**Avis de la Mission Régionale d'Autorité environnementale
de Bourgogne-Franche-Comté
sur le projet de centrale agrivoltaïque des Chalindrés
sur la commune de La Nouvelle-lès-Scey (70)**

N° BFC-016408/A P

Figure 2 : Impacts cumulés de l'aire d'étude éloignée (source : étude d'impact, partie 9.4)

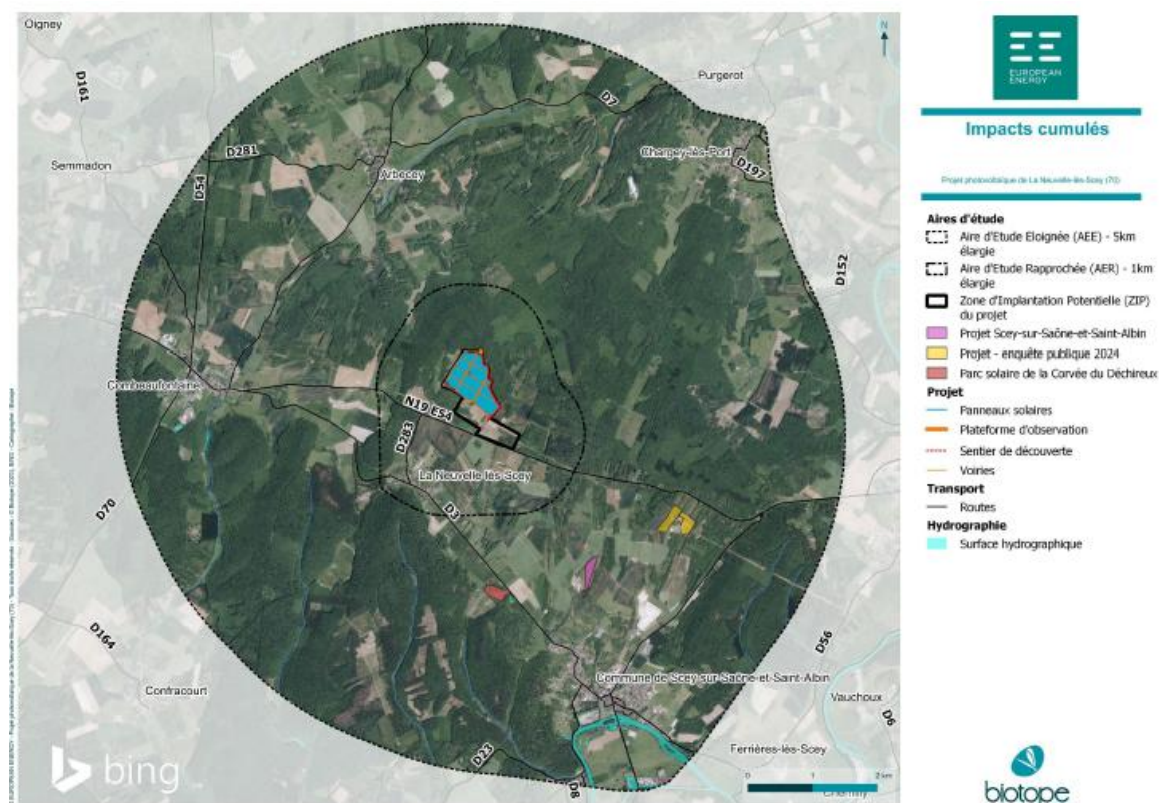
Les projets identifiés sont décrits de manière très succincte, le dossier ne fournissant pas ou peu de caractéristiques les concernant, pas même leur puissance ou leur superficie. Le projet de « Combe Trottier » situé sur la commune de Scey-sur-Saône-et-Saint-Albin n'est pas clairement pris en compte, aucun élément n'est précisément communiqué et, bien que l'étude d'impact soit finalisée et le permis de construire en cours d'instruction, il n'est pas réellement inclus dans l'analyse des effets cumulés.

Le dossier conclut à des effets cumulés nuls à positifs concernant le milieu humain, les risques majeurs, le paysage et le patrimoine et le justifie notamment par l'absence de perte de surface agricole, les nuisances et l'émission de particules polluantes uniquement en phase travaux, et l'absence de covisibilités du fait de la topographie et du contexte boisé dans lequel s'inscrivent les projets.

Cependant, l'étude ne présente aucun élément permettant d'étayer ces conclusions. Or, concernant les effets cumulés sur le paysage, la multiplication des motifs photovoltaïques et la superficie importante des centrales risquent de dégrader la qualité du paysage de la Haute Vallée de la Saône dans lequel s'inscrit le projet de La Nouvelle-lès-Scey, ce dernier étant par ailleurs localisé à environ 2,6 km du paysage remarqué du « Val de Saône Nord » et à environ 3,9 km du paysage remarquable de la « Vallée de la Saône ». L'accentuation de l'intervention anthropique perçue depuis les axes routiers pourrait nuire à l'attractivité du territoire. Les enjeux liés au cadre de vie ne sont pas pris en compte, bien que les habitants du secteur soient aussi les premiers concernés par le risque de dégradation des motifs paysagers de leur environnement (augmentation de l'artificialisation, perte d'authenticité et de végétalisation).

Concernant l'enjeu biodiversité au titre de l'effet cumulé, le dossier ne fournit pas d'éléments sur les milieux et les espèces potentiellement impactés. L'étude conclut néanmoins qu'il pourrait exister, pour les quatre centrales situées à La Nouvelle-lès-Scey et à Scey-sur-Saône-et-Saint-Albin, des impacts cumulés concernant la fragmentation des territoires et la perte d'habitats favorables (nidification de l'avifaune des milieux ouverts et semi-ouverts, territoire de chasse pour les chiroptères) et obstacles au déplacement de la grande faune.

Selon l'étude d'impact, l'analyse des effets cumulés sur le milieu naturel ne peut être menée de façon plus précise, du fait que « *seules des informations très hétérogènes et souvent très peu précises voire incomplètes sont présentées et valorisables* »⁷. Cette justification interroge fortement, l'ensemble des données figurant dans les dossiers des projets et l'étude d'impact du projet de Scey-sur-Saône-et-Saint-Albin Combe Trottier ayant été réalisée par le même bureau d'étude que le projet de La Nouvelle-lès-Scey.

Globalement, le dossier minimise les effets cumulés et les conclusions présentées s'appuient sur une analyse très partielle et insuffisamment détaillée, tant au niveau des sites identifiés que des arguments et données mobilisées.

La MRAe recommande de réévaluer les effets cumulés du projet de La Nouvelle-lès-Scey en prenant en compte l'ensemble des projets situés dans l'aire d'étude éloignée et, le cas échéant, de réévaluer les impacts du projet et de mettre en œuvre les mesures ERC adaptées.
